# Sales & Service Bulletin

New Product	Product Update	Product Information
Technical Information	Price Update	Marketing Information
No. 2013/02	Date 28.05.2013	Page 1/2

**VariFuel2**   
MOTORTECH AIR/FUEL RATIO MIXER

## MOTORTECH VariFuel2-Gasmischer – Neuer Schrittmotor

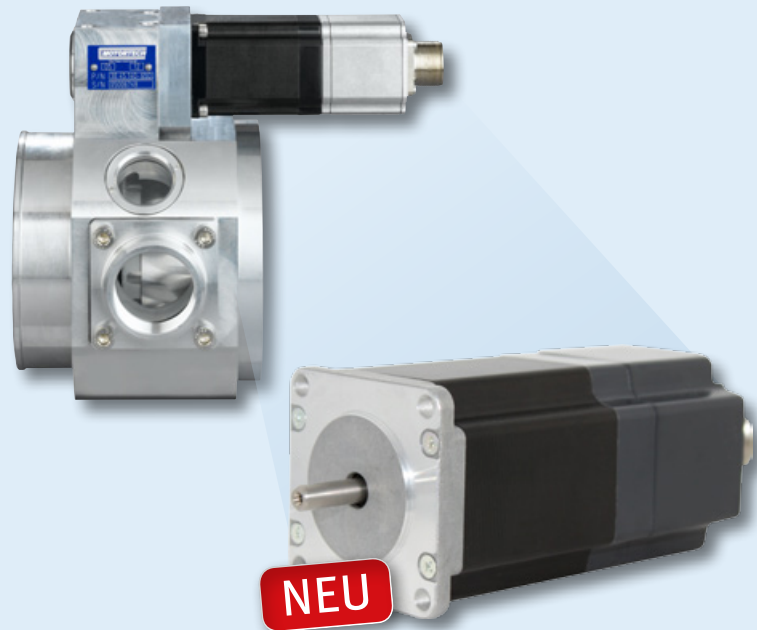
Bitte beachten Sie, dass die VariFuel2-Gasmischer zukünftig mit einem neuen Schrittmotor ausgestattet werden. Dieser wird erstmals mit Fertigung der folgenden Seriennummern verbaut:

P/N 30.45.100-50D Serie 100-50: S/N 05008955  
 P/N 30.45.140-65D Serie 140-65: S/N 05008819  
 P/N 30.45.200-100D Serie 200-100: S/N 05008975  
 P/N 30.45.200-120D Serie 200-120: S/N 05009112

Neben der Seriennummer des Gasmischers ist der neue Schrittmotor an dem angebrachten Aufkleber mit dem Hinweis auf die REV. B sowie seiner nun durchgängigen Farbe (siehe Bild oben) zu erkennen.

SMC1-Schrittmotorkarte

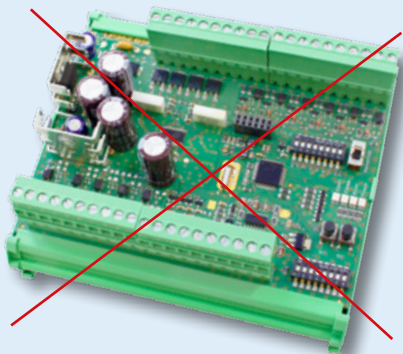
VariFuel2-Gasmischer mit Schrittmotoren der REV. B können nicht mit der SMC1-Schrittmotorkarte (P/N 31.01.950-100/-140/-200) angesteuert werden.

Eine Ansteuerung ist nur noch mit der VariStep-Schrittmotorkarte möglich.

Wählen Sie bei der VariStep-Programmierung über das MICT (MOTORTECH Integrated Configuration Tool) als externes Gerät die entsprechende VariFuel-Serie mit Rev. B aus. Sollte diese Auswahlmöglichkeit nicht bestehen, muss ein Online-Update des MICT durchgeführt werden.
